Dodatek č. 2 ke Smlouvě o dílo ze dne 16. 2. 2024

veřejné zakázky nazvané: „**Realizace urgentního a centrálního příjmu Oblastní nemocnice Náchod** " (dále jen „veřejná zakázka“).

ZMĚNOVÝ LIST				001	
Provedení vyklizení objektu a odstranění střešního kačírku					
Stavba:	Realizace urgentního a centrálního příjmu Oblastní nemocnice Náchod				
Objekt:	SO-01 Přístavba a stavební úpravy pavilonu A a B SO-00 Příprava staveniště				
Předkládá:	Společnost GEOSAN - BAK - Urgent Náchod			Datum:	05.03.2024
Odesláno / předáno:		Přílohy / počet listů			
poštou		1) Položkový rozpočet změny		1	listů
e-mailem	X	2) Projektové podklady		0	listů, výkresů
osobně	X	3) Fotodokumentace a ostatní přílohy		5	listů
1 Technický popis změny:

PROJEKTANT: ING. JAROMÍR DVOŘÁK
PROJEKT: ZDRAVOTNÍ TECHNIKA
MÍSTO: PAVILON "B" - VODOVOD
MĚŘITELSKÝ STAV: 1:50
DOKUMENTACE: 01.1.1.1

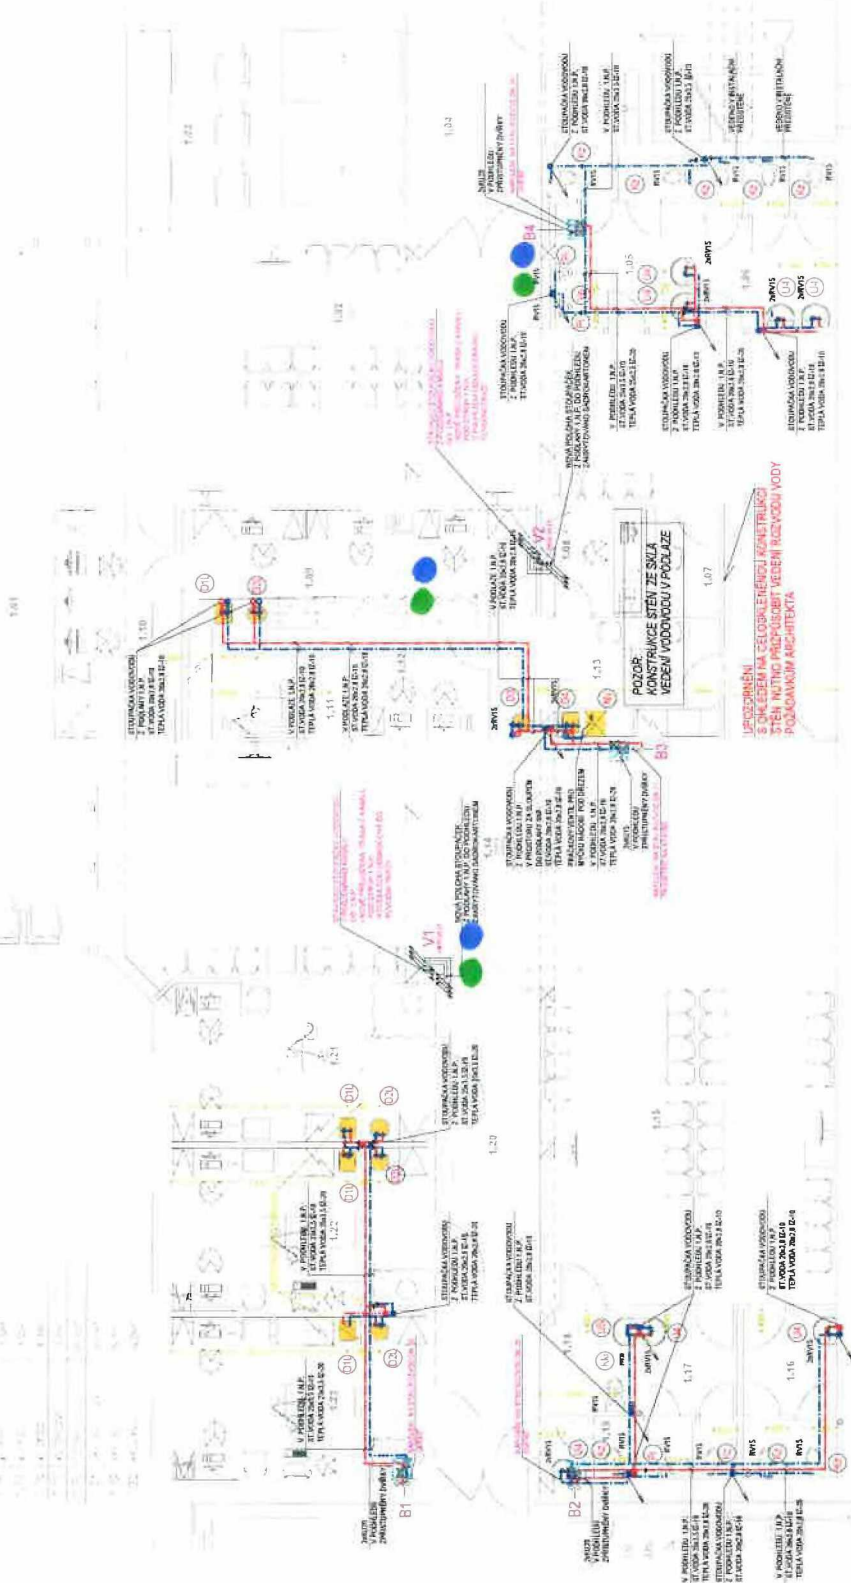
ZMĚNOVÝ LIST					003	
Přeložky rozvodů vody a kanalizace						
Stavba:		Realizace urgentního a centrálního příjmu Oblastní nemocnice Náchod				
Objekt:		SO-01 Přístavba a stavební úpravy pavilonu A a B - 03 - ZTI				
Předkládá:		Společnost GEOSAN - BAK - Urgent Náchod			Datum:	21.03.2024
Odesláno / předáno:		Přílohy / počet listů				
poštou		1) Položkový rozpočet změny			1	listů
e-mailem		2) Projektové podklady			2	listů, výkresů
osobně		3) Fotodokumentace a ostatní přílohy			2	listů
1 Technický popis změny:

1.1 Popis původního řešení:						
Neobsaženo						
1.2 Popis nového řešení:						
Přeložka vnitřních rozvodů vodovodu a kanalizace mezi 1 a 2NP. pavilonu B.						
2 Zdůvodnění změny:						
Z důvodu bouracích prací je potřeba přeložit provizorní vodovod a kanalizaci mezi patrem 2 a 1NP. pavilon B. Tyto nově zjištěné dočasné, po povrchu vedené rozvody byly provedeny v rámci předchozí úpravy 2NP., která byla provedena uživatelem v rámci drobných úprav a změny užívání stávajících prostor v čase po dokončení projektové dokumentace pro provádění stavby urgentu. Pro provedení odstranění příček vzniká nutnost tyto dočasně zřízené rozvody přeložit za účelem zajištění funkčnosti provozu v druhém patře pavilonu B. Tyto uvedené vícepráce vznikly v důsledku výše uvedených okolností, které zadavatel jednající s náležitou péčí nemohl předvídat.						
3 Vliv na dopracování projektové dokumentace:			ANO			☒ NE
4 Dopad do smluvních termínů:			ANO (uvést návrh prodloužení lhůty smluvního termínu)			☒ NE

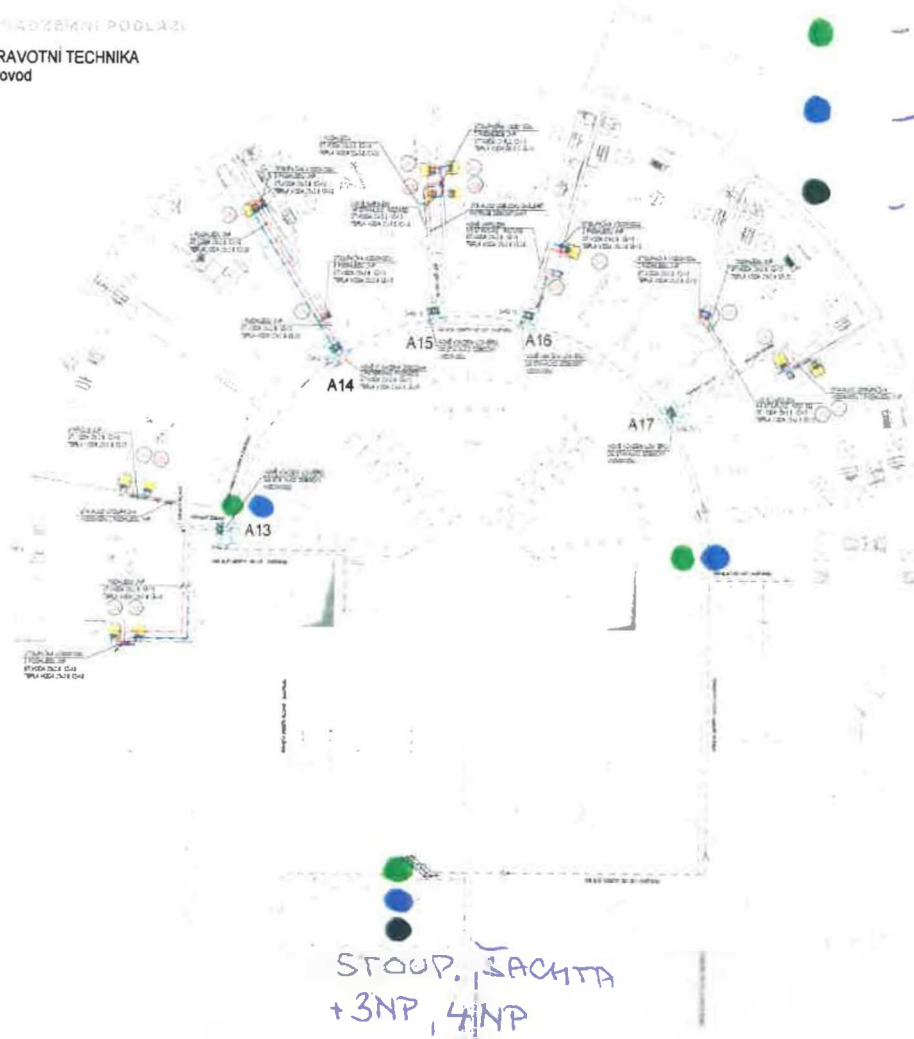
ZMĚNOVÝ LIST					004A		
Osazení ventilů nutných pro uzavření vodovodních rozvodů pro stavbu							
Stavba:		Realizace urgentního a centrálního příjmu Oblastní nemocnice Náchod					
Objekt:		SO-01 Přístavba a stavební úpravy pavilonu A a B - 03 - ZTI					
Předkládá:		Společnost GEOSAN - BAK - Urgent Náchod			Datum: 21.03.2024		
Odesláno / předáno:		Přílohy / počet listů					
poštou		1) Položkový rozpočet změny			1 listů		
e-mailem		2) Projektové podklady			2 listů, výkresů		
osobně		3) Fotodokumentace a ostatní přílohy			0 listů		
1 Technický popis změny:

1.1 Popis původního řešení: Neobsaženo							
1.2 Popis nového řešení: Provedení výměna ventilů na rozvodu teplé, studené a cirkulační vody v pavilonu A a B.							
2 Zdůvodnění změny: V průběhu provádění bouracích a stavebních prací byly zjištěny nefunkční a chybějící uzavírací ventily, kterými by se daly uzavřít rozvody studené, teplé a cirkulační vody v rekonstruovaných prostorech 1 a 2. NP. pavilonu A a v 1.NP. pavilonu B. Pro provádění bouracích prací a dále pro možnost úpravy rozvodů je nutné pro uzavření rozvodu vsadit uzavírací a vypouštěcí armatury za účelem zajištění dodávek vody v ostatních patrech předmětných pavilonů v průběhu provádění stavebních prací. Tyto uvedené práce vznikly v důsledku výše uvedených okolností, které zadavatel jednající s náležitou péčí nemohl předvídat.							
3 Vliv na dopracování projektové dokumentace:		ANO			NE		
4 Dopad do smluvních termínů:		ANO (uvést návrh prodloužení lhůty smluvního termínu)			NE

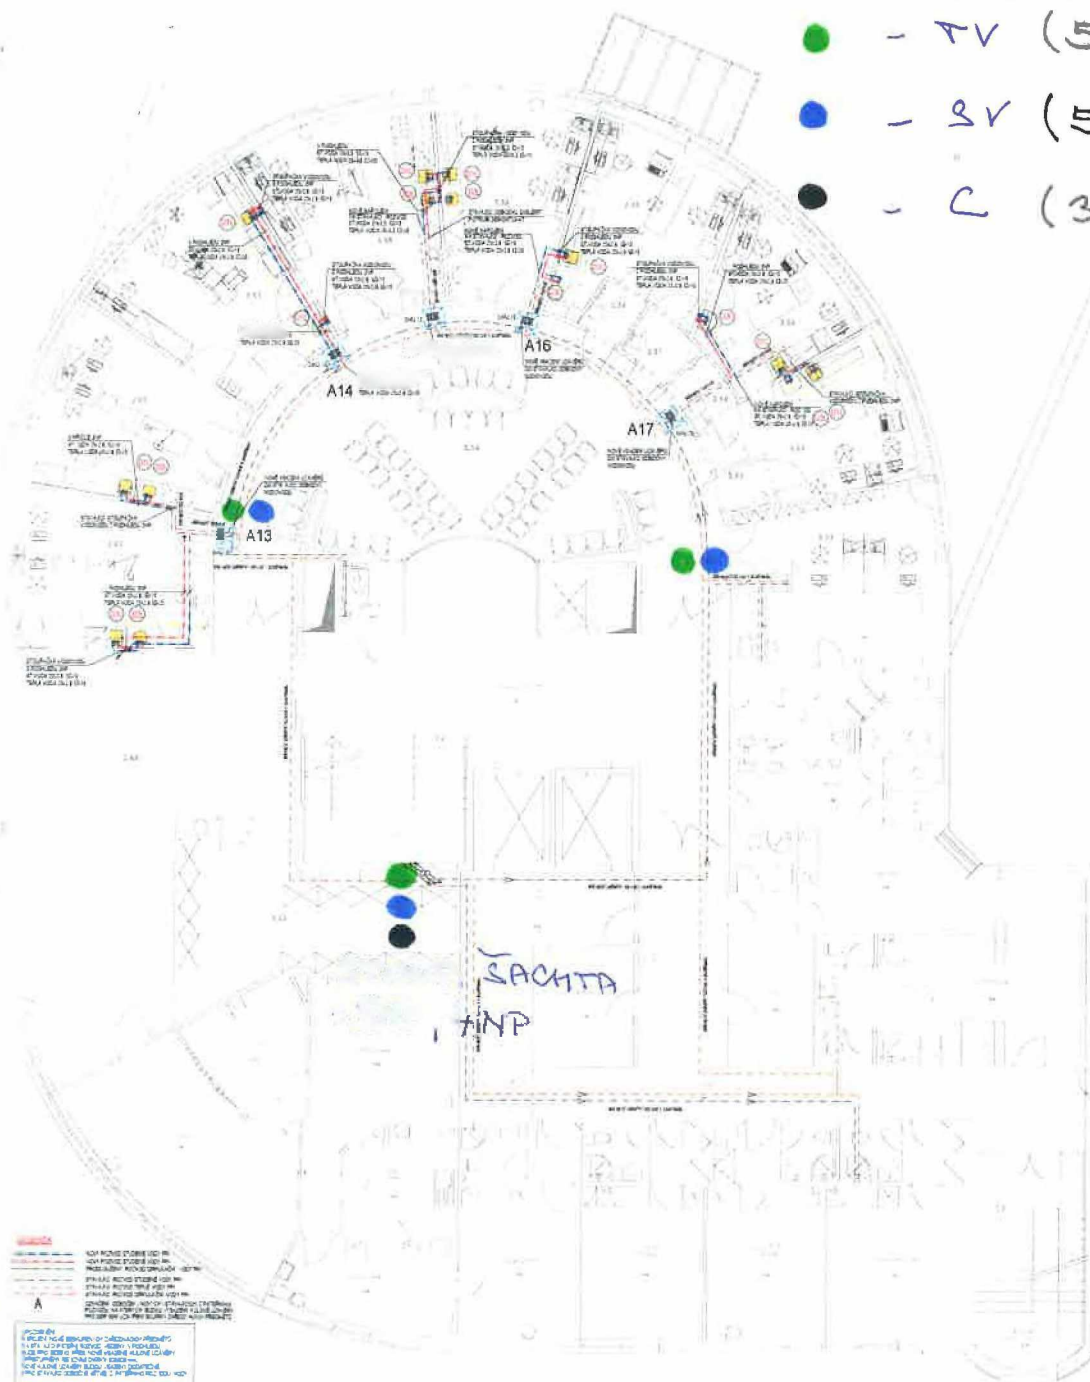
ZMĚNOVÝ LIST					004B	
Požadavek ON na výměnu vodovodních uzávěrů v horních patrech pavilonu A						
Stavba:		Realizace urgentního a centrálního příjmu Oblastní nemocnice Náchod				
Objekt:		SO-01 Přístavba a stavební úpravy pavilonu A a B - 03 - ZTI				
Předkládá:		Společnost GEOSAN - BAK - Urgent Náchod			Datum: 21.03.2024	
Odesláno / předáno:		Přílohy / počet listů				
poštou		1) Položkový rozpočet změny			1	listů
e-mailem		2) Projektové podklady			1	listů, výkresů
osobně		3) Fotodokumentace a ostatní přílohy			0	listů
1 Technický popis změny:

1.1 Popis původního řešení: Nebylo předmětem zadávací dokumentace						
1.2 Popis nového řešení: Provedení výměna ventilů na rozvodu teplé, studené a cirkulační vody v pavilonu A						
2 Zdůvodnění změny: V souvislosti se změnou viz ZL 004A (Osazení ventilů nutných pro uzavření vodovodních rozvodů pro stavbu) a na základě požadavku uživatele je předmětem změnového listu výměna nefunkčních ventilů, kterými by se daly uzavřít rozvody studené, teplé a cirkulační vody v 2-4 NP. pavilonu A.						
3 Vliv na dopracování projektové dokumentace:			ANO			NE
4 Dopad do smluvních termínů:			ANO (uvést návrh prodloužení lhůty smluvního termínu)			NE
5 Náklady:	Cena méněprací (odpočet):	-	0,00		bez DPH	
	Cena víceprací (přípočet):	+	57 093,83		bez DPH	
	Výsledná ceny změny:		57 093,83		bez DPH	
6 Číslo odstavce ve smyslu § 222 zákona č. 134/2016 Sb. - Zákona o zadávání veřejných zakázek					odst.	4
7 Schválil:

1NP pavilon A

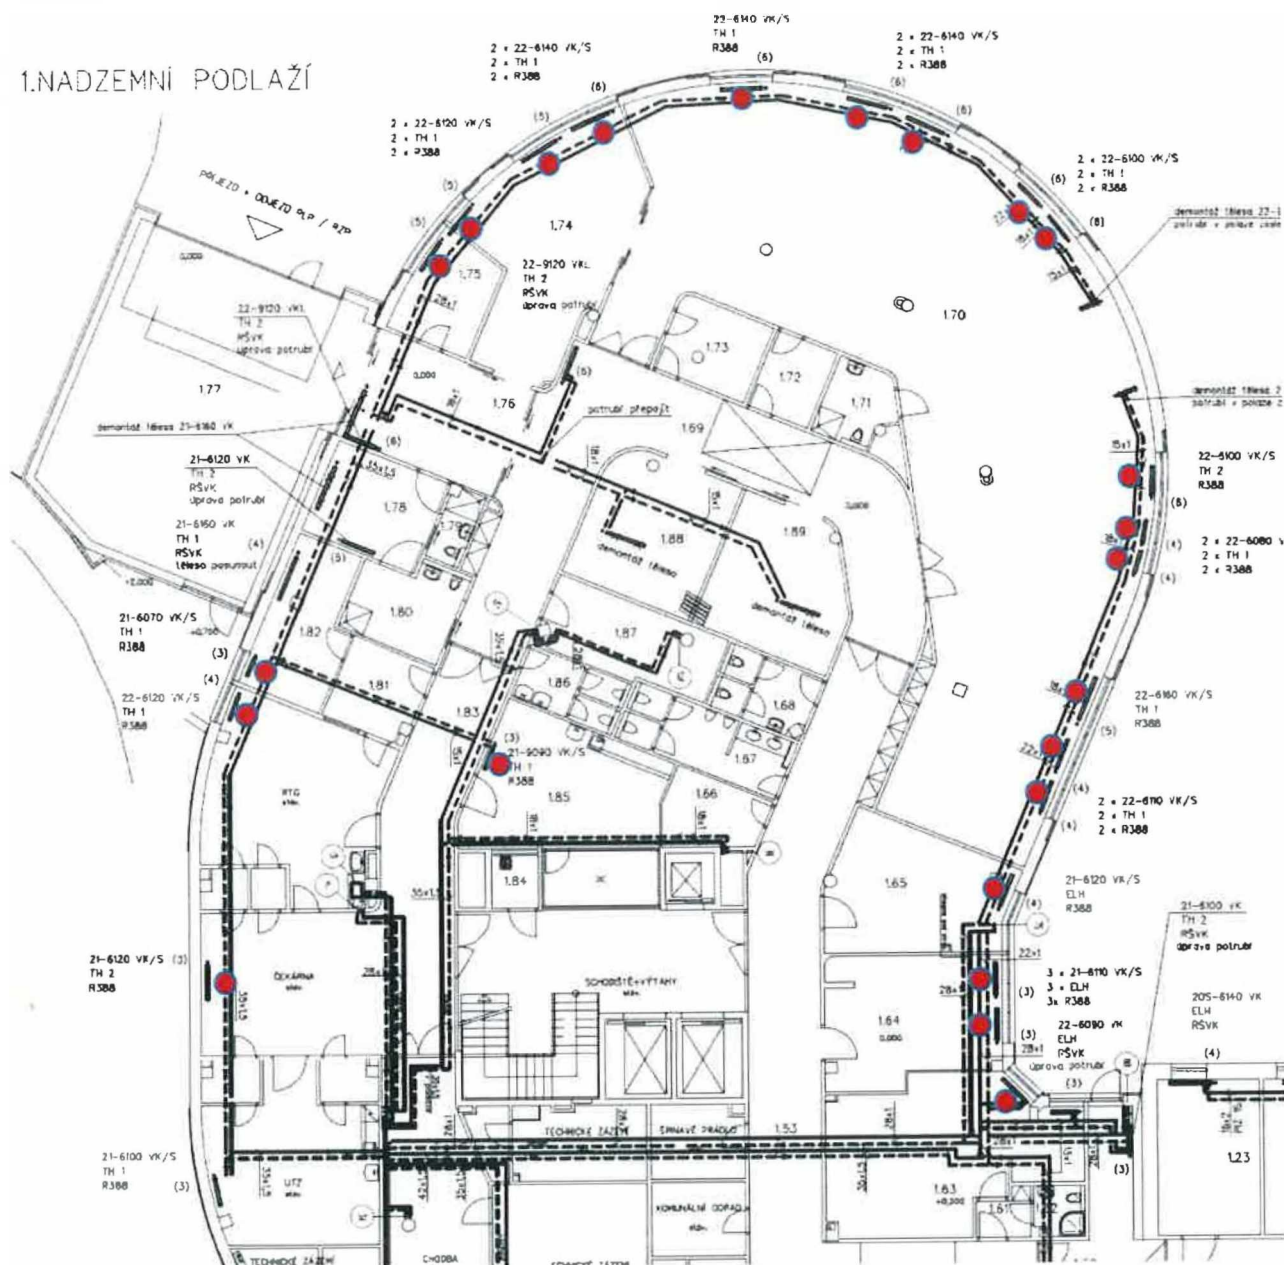
V projektové dokumentaci nebylo uvažováno, bylo uvažováno pouze se zakrytím

Demontáž a zpětná montáž stávajících otopných těles v 1 a 2 NP. pavilonu A včetně jejich převozu a uskladnění.

Z důvodu provádění oprav a odstranění omítek a obkladů za otopnými tělesy, je nutné stávající tělesa určená pro další provoz zdemontovat, uskladnit a opět osadit v čase dokončení všech povrchových úprav stěn. Tímto řešením budou tělesa i bezpečněji uchráněna při provádění stavebních prací pro zpětné využití. Tyto uvedené práce vznikly v důsledku výše uvedených okolností, které zadavatel jednající s náležitou péčí nemohl předvídat.
